**Změnový list č. 2****ze dne 22.9.2021**

| Název stavby:                                                                                                                                                                                                                                                                                                                                                                                                                                                                                                                                                                                                                                                                                                                                                                                                                                                                                                                                                                                                                                                                          | Oprava chodníku v ul. Lipová od zastávky MHD k bl.<br>525 |

**Zápis z 1. kontrolního dne stavby:**

**Opr

Lipová část 2, 3

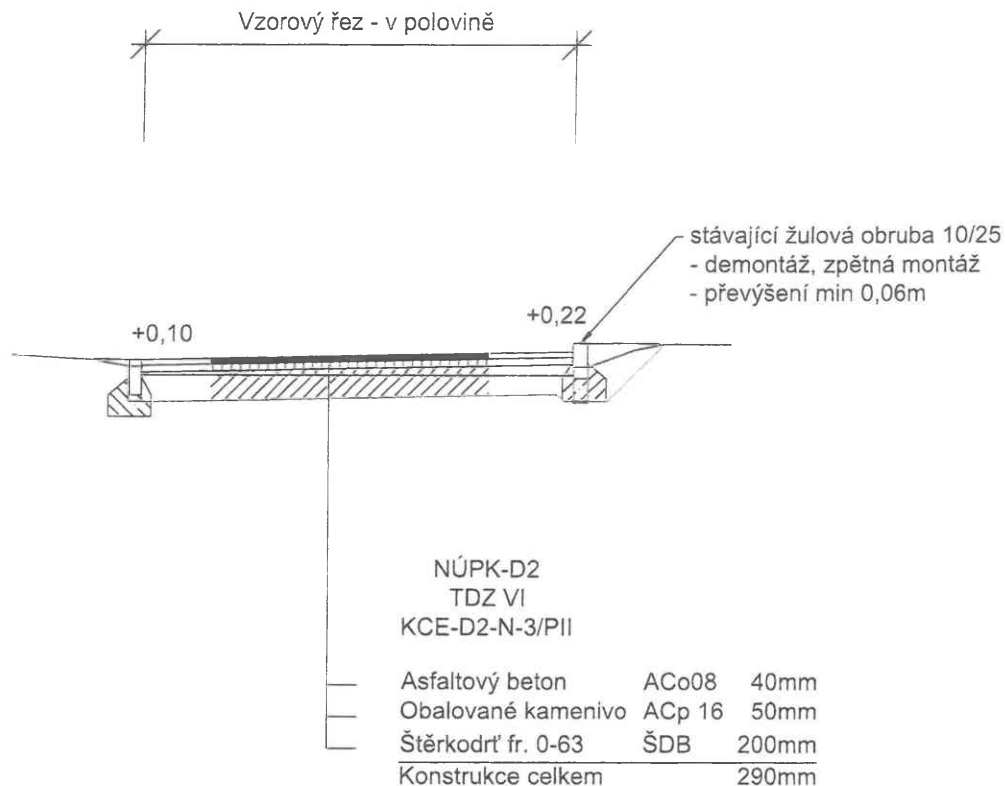
1. Bude provedeno dle zadání.
2. Napojení na stávající plochy bude řešeno rozebráním a složením dlažby v nezbytném rozsahu.
3. Případné vyrovnávky – ŠD frakce 0-32 mm.

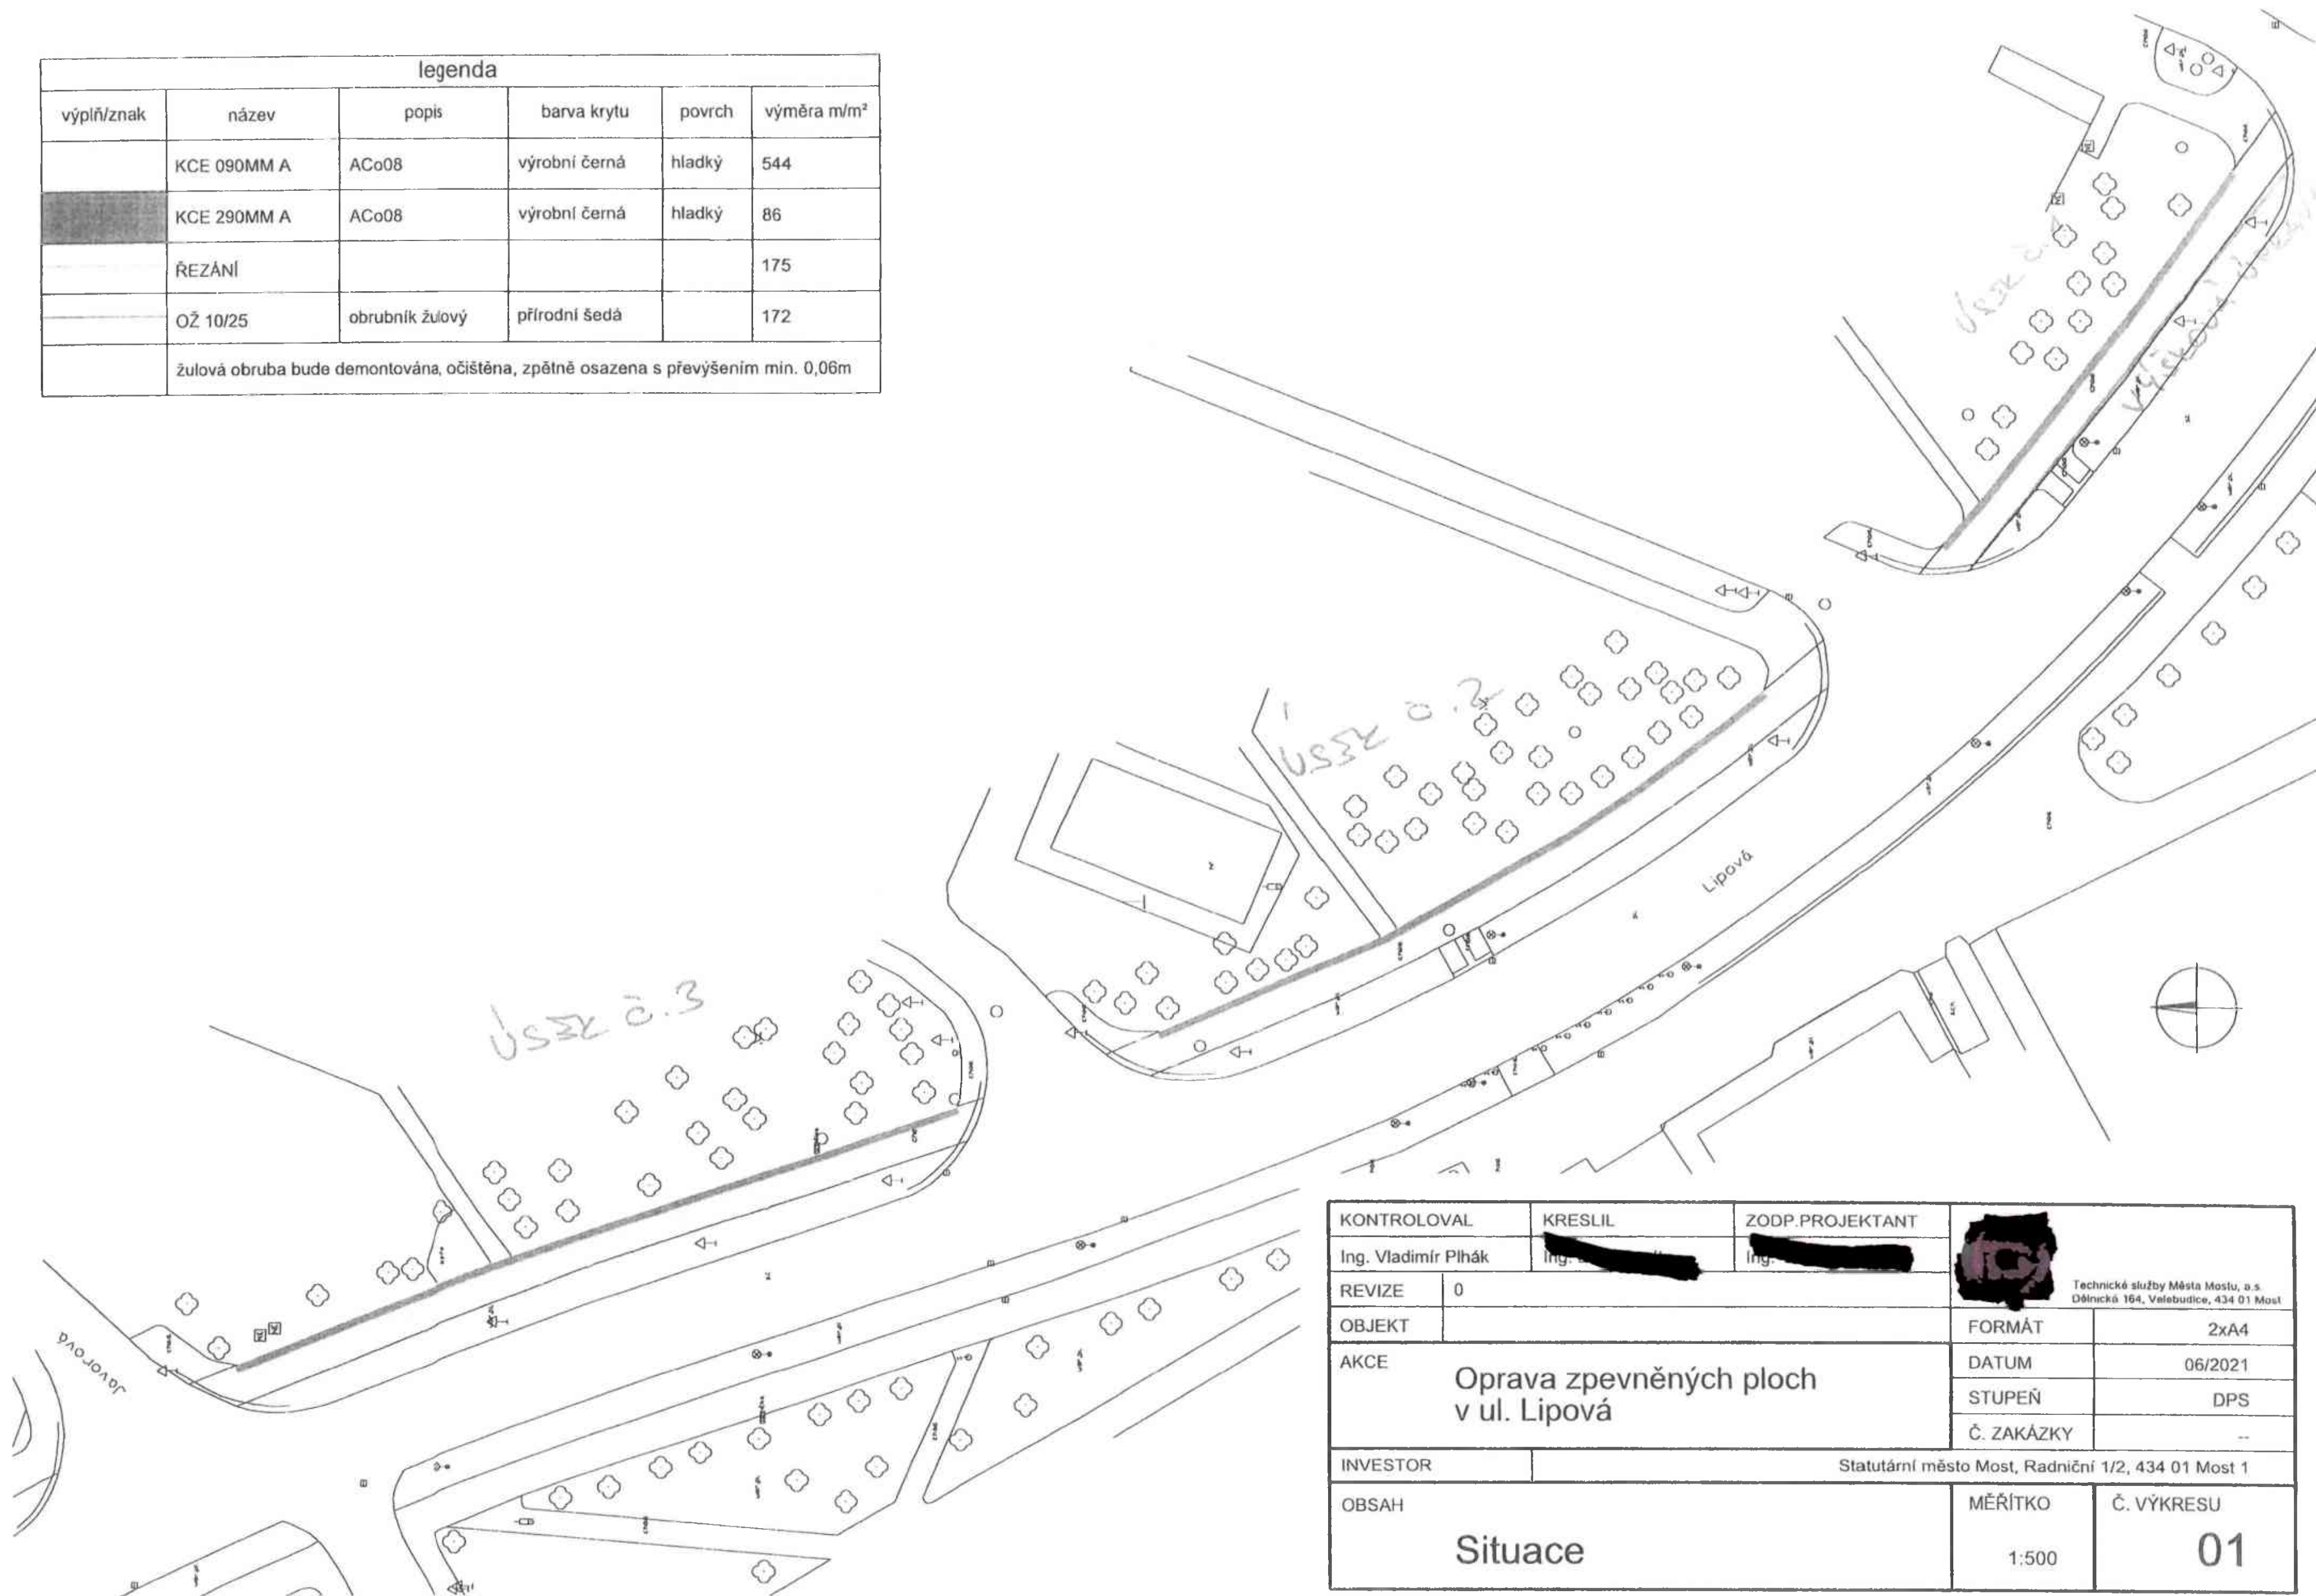
Z pohledu podélného řešení dojde ke zvýšení nové nivelety o +0,10m.  
U napojení na stávající dlažbu snižujeme novou niveletu na +0,05m.  
Stávající dlažba bude přeskládána.

| legenda                                                                          |             |                 |               |        |                         |
|----------------------------------------------------------------------------------|-------------|-----------------|---------------|--------|-------------------------|
| žulová obruba bude demontována, očištěna, zpětně osazena s převýšením min. 0,06m |             |                 |               |        |                         |
